客户须知

B-CN-410-CN REV A

主题： 电机和电子电磁线圈线束标记

图 1 - 电机和电子元件冷却标记位置

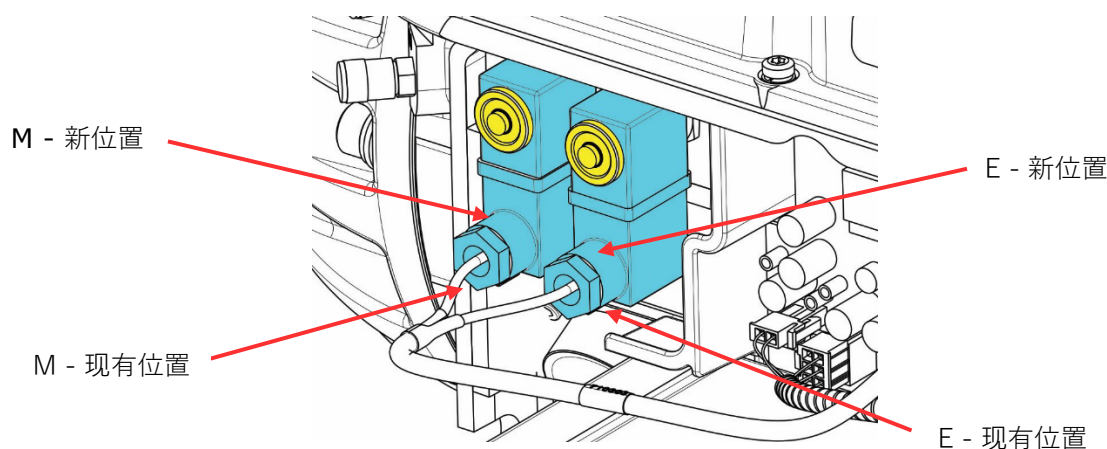
本公告旨在通知客户，我们正在更改电磁线圈线束的标记。我们正在更新电磁线圈线束上的 "E"（电子）和 "M"（电机）标识符位置。以前，这些标记位于线束底部。为了提高安装和维修过程中的可见性和易于识别性，现在将标记放在线束顶部，方便安装于压缩机上时从上方查看。请参阅图 1 - 电机和电子元件冷却标记位置。

图 2 - 电磁线圈线束标识标签

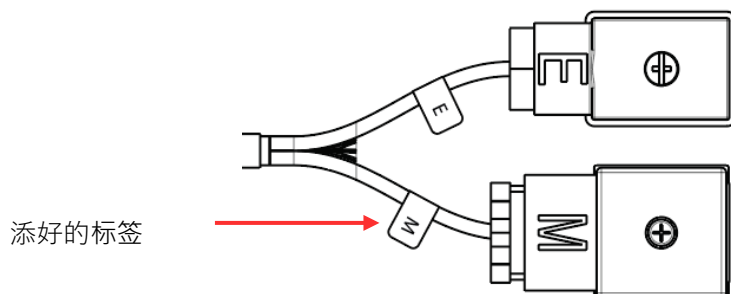
我们还将为一些尚未重放标记的现有线束添加标识标签（请参阅图 2 - 电磁线圈线束标识标签）。
